## 改善箇所説明図

### 改善の内容

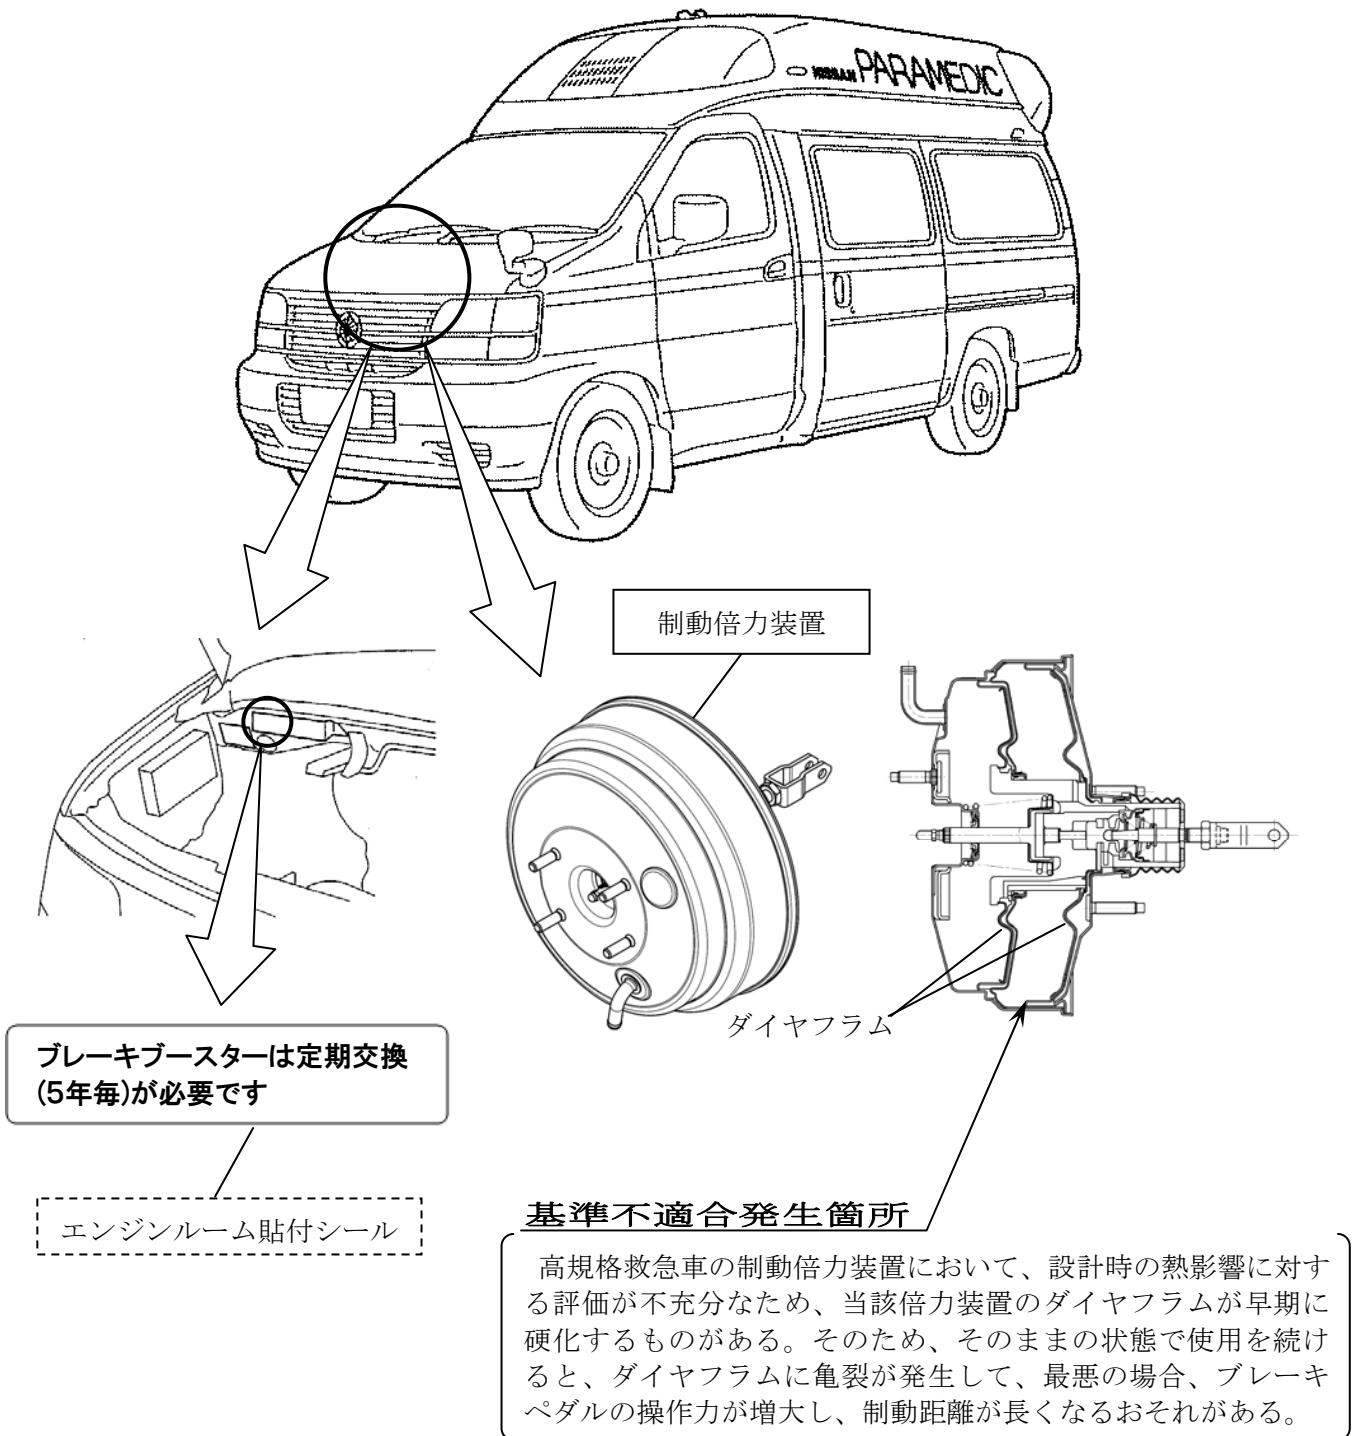
全車両、当該制動倍力装置を新品に交換する。また、メンテナンスノートに当該倍力装置の定期交換時期（5年）の記載を追加したシールを貼付するとともに、エンジンルームに定期交換時期を記載したシールを貼付する。
